MIASTO BRZEZINY

Znak: RI.271.27.2020

ZMIANA TREŚCI SPECYFIKACJI ISTOTNYCH WARUNKÓW ZAMÓWIENIA

Wymiana oświetlenia ulicznego na terenie miasta Brzeziny.

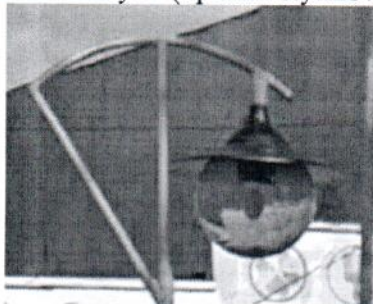
Informujemy, że w projekcie znajduje się błąd. Przeprowadzenie obliczeń luminacji dla klas oświetleniowych M6 oraz M5 przy pomocy ogólnodostępnych programów typu Dialux lub Relux jest niemożliwe dla nawierzchni określonych jako kostka lub grunt. Programy te nie zawierają parametrów odbicia światła przez kostkę lub grunt, więc nie jest możliwe obliczenie oświetlenia odbitego (luminancji). Przybliżone obliczenia są akceptowalne na etapie audytu. Nie mogą być zaakceptowane na etapie dokumentacji projektowej, szczególnie w odniesieniu do instalacji odpowiadającej za bezpieczeństwo – a taką jest oświetlenie uliczne. Informujemy, że obliczenia oświetlenia są możliwe do weryfikacji pomiarowej zgodnie z przywołaną w dokumentacji technicznej normą „PN-EN 13201-4:2016 Oświetlenie dróg: - Metody pomiaru efektywności oświetlenia” i przeprowadzone na podstawie błędnych przesłanek muszą prowadzić do błędnych wyników, które można zweryfikować pomiarem na przykład w trakcie analizy przyczyn wypadku drogowego. Wnosimy o uzupełnienie dokumentacji projektowej o parametry nawierzchni, które mają być przyjęte do obliczeń wraz z uzasadnieniem wyboru tych parametrów. Uzupełnienie powinno być na tyle skuteczne, aby obliczenia oświetlenia mogły być pozytywnie zweryfikowane pomiarami. Informujemy, że proste przypisanie

parametrów nawierzchni R3 do tych ulic zostanie potraktowane jako świadoma próba wprowadzenia zagrożenia w ruchu drogowym i w takim wypadku podejmiemy stosowne działania prawne.

Odpowiedź na pkt. a): Zamawiający zmienia klasy oświetlenia z M6 na P4, natomiast dla ulicy Staszica należy zastosować klasę C5.
